**INFORME DE HITO DE CONTROL
N° 018-2023-OCI/0367-SCC**

**“MEJORAMIENTO DEL SERVICIO DE EDUCACIÓN PRIMARIA
EN LA IE N° 38464 DE LA LOCALIDAD DE TACA, DISTRITO
DE CANARIA - VÍCTOR FAJARDO - AYACUCHO”**

HITO DE CONTROL N° 2: EJECUCIÓN DE LA OBRA

Cuadro n.º 9
Observaciones del bloque I

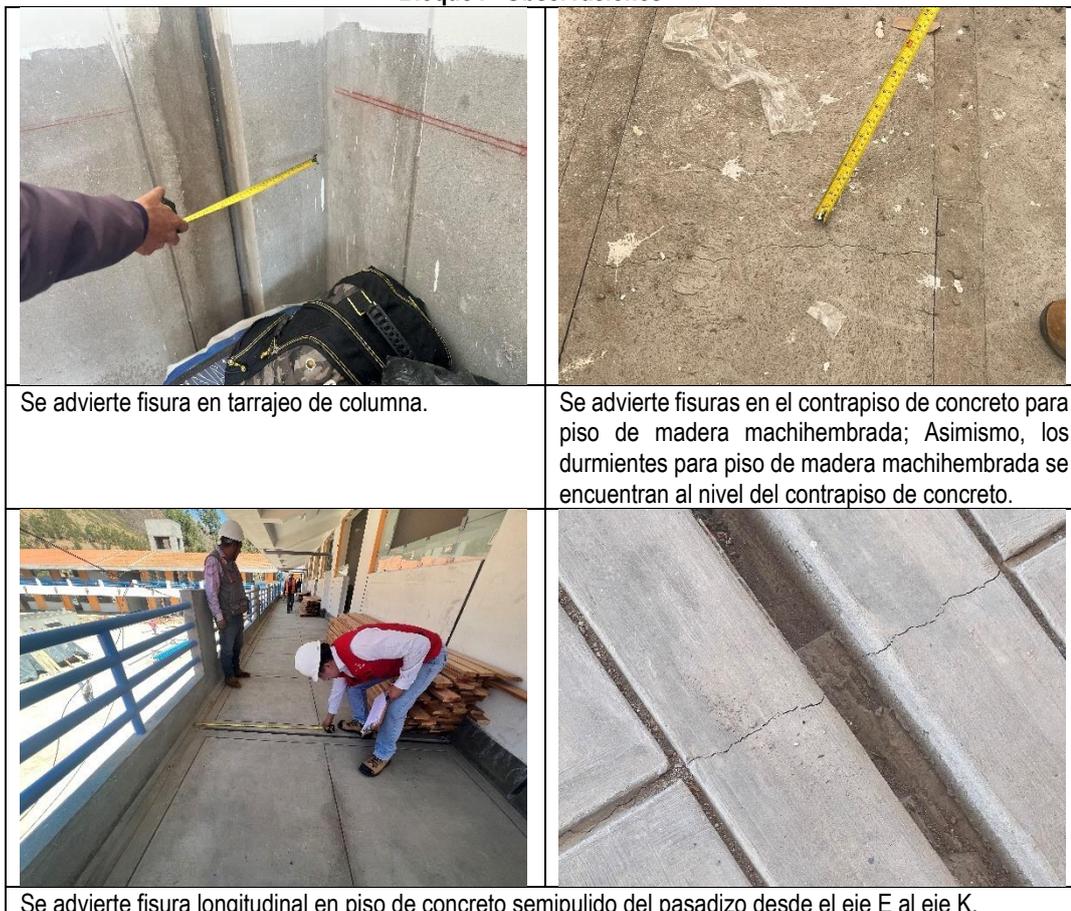
PISO	1
Aula 1	● Se advierte fisura en tarrajeo de muro y en tarrajeo de columna C-4 entre el eje G y 5.
Aula 2	● Se advierte fisura en tarrajeo de muro y en tarrajeo de columna C-4 entre el eje I y 7.
PISO	2
Aula 4	● Se advierte fisuras en el contrapiso de concreto para piso de madera machihembrada. ● Se advierte que los durmientes para piso de madera machihembrada se encuentran al nivel del contrapiso de concreto.
Aula 5	● Se advierte fisuras en el contrapiso de concreto para piso de madera machihembrada. ● Se advierte una diferencia de altura de 1cm entre los durmientes para piso de madera machihembrada y el nivel del contrapiso de concreto.
Aula 6	● Se advierte fisuras en el contrapiso de concreto para piso de madera machihembrada. ● Se advierte que los durmientes para piso de madera machihembrada se encuentran al nivel del contrapiso de concreto.
Pasadizo	● Se advierte fisura longitudinal en piso de cemento semipulido del pasadizo desde el eje E al eje K.

Imágenes n.ºs 7 al 14
Bloque II - Observaciones

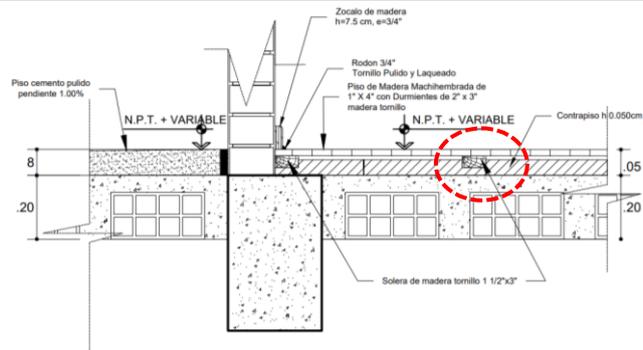
Asimismo, en la parte posterior del Bloque II, se advierte que el tarrajeo de las columnas y las columnetas no siguen su propia alineación: Columna C-4 entre los ejes 10 y O; C-1 entre los ejes 9 y O; C-2 entre los ejes 10 y O; C-1 entre los ejes 13 y O; C-2 entre los ejes 12 y O.

Imágenes n.°s 15 al 18
Bloque III - Observaciones

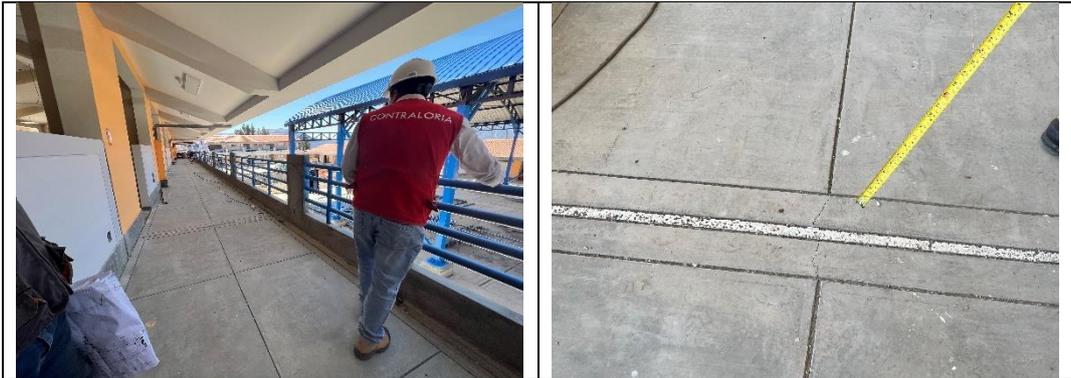
Asimismo, en la parte posterior del Bloque III, se advierte que el tarrajeo de las columnas y las columnetas no siguen su propia alineación: Columna C-11 entre los ejes 19 y O; C-11 entre los ejes 20 y O; C-11 entre los ejes 21 y O; C-11 entre los ejes 23 y O; C-11 entre los ejes 24 y O.

Imágenes n.ºs 23 y 24
Observaciones – Bloque V

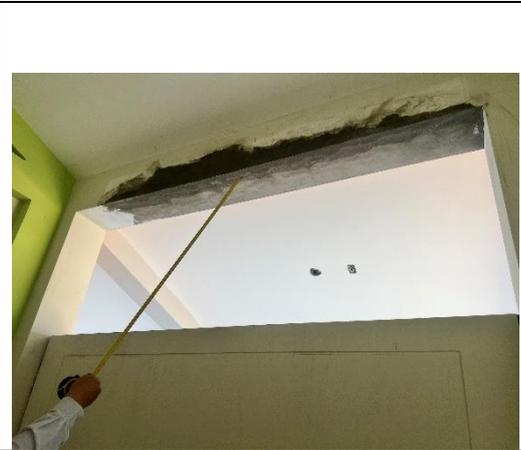
<p>Se advierte resane en tarrajeo de viga</p>	<p>Se advierte fisura en tarrajeo de columna</p>

Imágenes n.ºs 30 y 31
Observaciones - Rampa

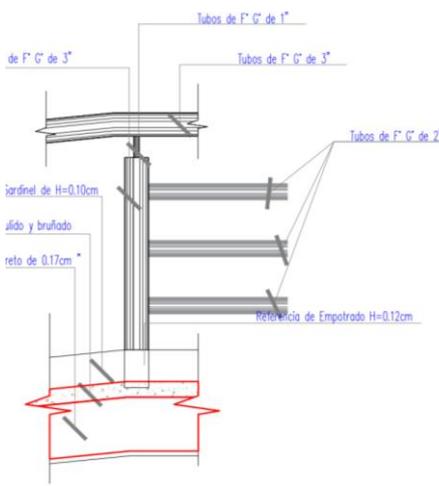
<p>Se advierte que la baranda es de tubos de f° g° de 2".</p>	<p>Plano: Rampa – Planta y Cortes; Lamina: D-05 Señala para barandas la utilización de tubos de F° G° de 3" y 2".</p>

Imágenes n.ºs 40 al 42
Observaciones – Losa multiuso

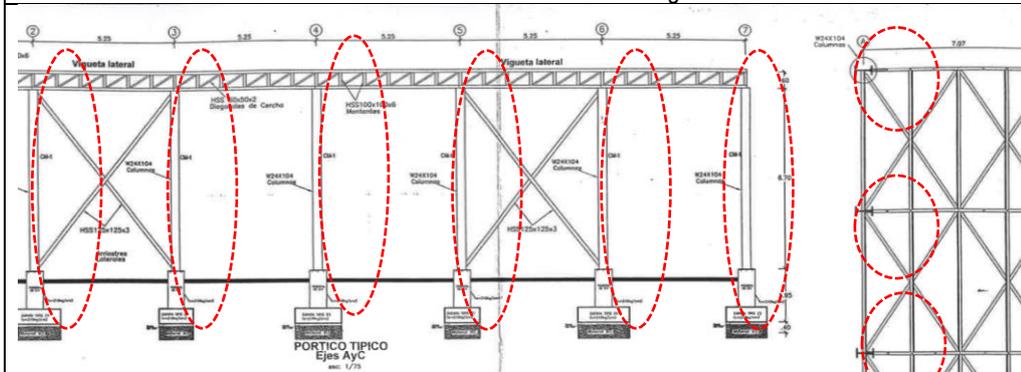
Descripción	Observaciones
Losa multiuso	<ul style="list-style-type: none"> Se evidencia en la estructura metálica columnas de tubo rectangular de acero de 30cm x 20cm, inobservando lo indicado en los planos del expediente técnico aprobado.

Plano: Techo metálico losa multiuso; Plano: EL-2
Donde indica la utilización de columnas tipo W24X104

Imágenes n.ºs 55 al 57
Observaciones – SS.HH

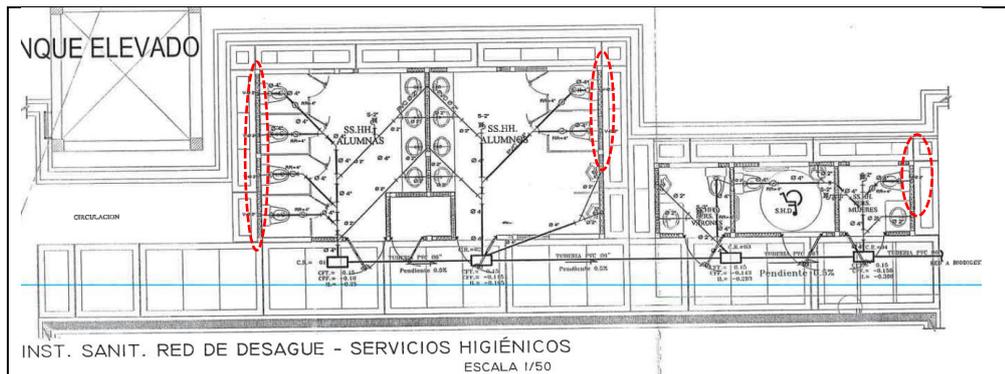
<p>Se advierte tubería de ventilación esta fuera del muro de placa de fibrocemento.</p>	<p>Se advierte la acumulación de agua (sin pendiente hacia de sumidero de 2").</p>

Plano: Red de desague -detalles del plan de contingencia; Lamina: ISD-02
Indica que la tubería de ventilación para salida de pvc para desague de 2", va instalada al interior del muro de placa de fibrocemento.

Imágenes n.ºs 58 y 59
Observaciones – Tanque

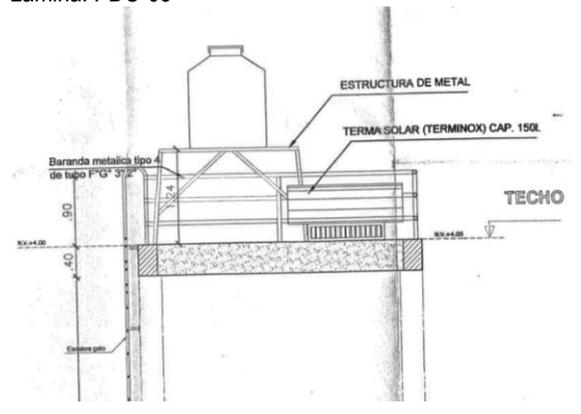
Descripción	Observaciones
SS.HH. mujeres	Se advirtió tubería de ventilación 2" fuera del muro de placa de fibrocemento.
Tanque elevado	<ul style="list-style-type: none"> Se advirtió barandas con tubos de diámetro aprox. 2" y 1 ½" Se advirtió escalera de gato con tubos de diámetro aprox. 50mm y 1 ½" (33mm)
Grupo electrógeno	Se advirtió fisuras en la unión de placas fibrocemento en la parte externa e interna.

Plano: Detalles de tanque elevado y terna solar contingencia
Lamina: PDC-03

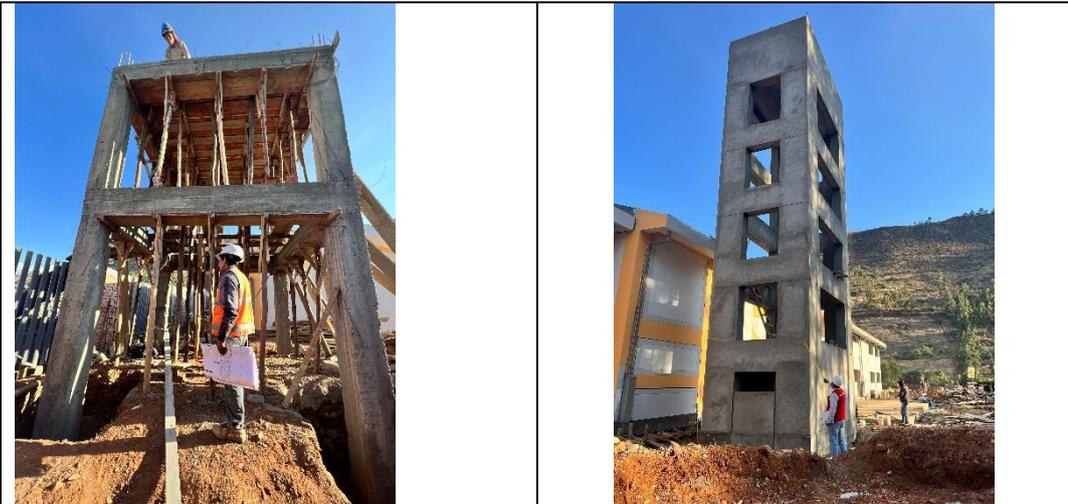
- **En la sub partida 04.02.06.01 Succión**, estaba previsto la instalación de “Tubería f°g° 2”; “accesorios”; “Válvulas flotadora boya/sensor incl. accesorios”; sin embargo, se evidenció su inejecución, pero fue valorizada al 100% por el Contratista.
- **En la sub partida 04.02.06.02 Impulsión**, estaba previsto la instalación de “válvulas 1.1/2" f°g°”; “válvulas check 1.1/2" f°g°”; “tubo f°g° 1.1/2"; “Accesorio de f°g°”; “Rompeagua metálica según diseño”; sin embargo, se evidenció su inejecución, pero fue valorizada al 100% por el Contratista.
- **En la sub partida 04.02.06.03 Descarga tanque elevado**, estaba previsto la instalación de “Válvulas 2" f°g°”; “Válvula check 2" f°g°”; “Accesorios”; “Abrazaderas 2" incl. acc”; “Tubería f°g° 2”; sin embargo, se evidenció su inejecución, pero fue valorizada al 100% por el Contratista.

- **En la sub partida 04.02.06.04 Línea de rebose y limpia 4" de f°g° para tanque elevado**, estaba previsto la instalación de "Válvulas 4" f°g°"; "Accesorio de f°g°"; "Tubería f°g° 4"; sin embargo, se evidenció su inejecución, pero fue valorizada al 100% por el Contratista.
